Onderwerp: ontwerp 1e partiele herziening Chw bestemmingsplan Oosterwold

Oosterwold, 28 juni 2021

Opmerkingen Platform Oosterwold met betrekking tot de 1^e partiële herziening Chw bestemmingsplan Oosterwold.

6 initiatieven vormgegeven met de regels van het huidige bestemmingsplan. Alle randen hebben een publiek toegankelijke strook van 2 meter breed.

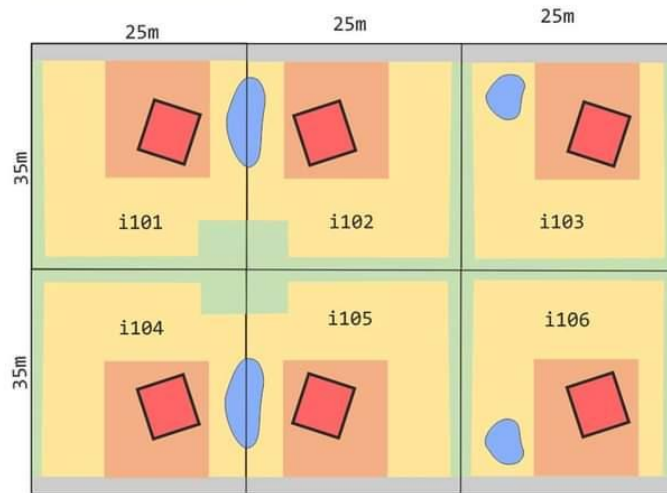
- **Inbreng bewoners.** Informeel hebben bewoners via het Platform Oosterwold twee punten ingebracht die erg leven onder de bewoners. 1. het plaatsen van dieren(nacht)verblijven en kassen op landbouwkavel en 2. afwijken van de doorwaadbare zone plicht bij kleine kavels. Deze punten zijn niet meegenomen in de herziening. Zeker voor het eerste punt was er tijd genoeg gelet op het feit dat dit al jaren speelt. Het tweede punt was wellicht ingewikkelder geweest, maar kan worden meegenomen in een volgende herziening bij het onderwerp 'clustering'.

6 initiatieven vormgegeven met uitrail van openbare toegankelijkheid op de eigen kavel. Er is nu geen doorwaadbaarheid meer op iedere 25m. 1 doorwaadbare zone ingeleverd om een speel op trapveldje mogelijk te maken.

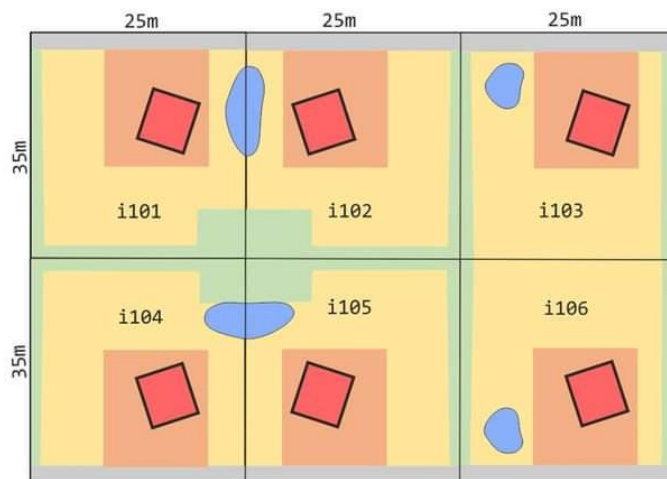
- **Blauwbank en groenbank.** Ook uitwisselmogelijkheid gaan opnemen voor water, publieke ruimte (openbaar groen en doorwaadbare zones) en stadslandbouw. Er is dringend behoefte aan ook deze vorm van 'clustering'.

6 initiatieven vormgegeven met uitrail van openbare toegankelijkheid met buurkavels. i102 en i105 hebben ieder 40m dwz middels de groenbank overgenomen van i103 en i106. De eerste 2 initiatieven houden niet van groente, maar wel van in een parkje zitten en met andere burens praten. Ze hebben daarvoor de extra dwz gebruikt om een parkje aan te leggen. de laatste twee initiatieven zijn gek op wijn, en gebruiken de extra landbouw meters voor een kleine wijngaard.
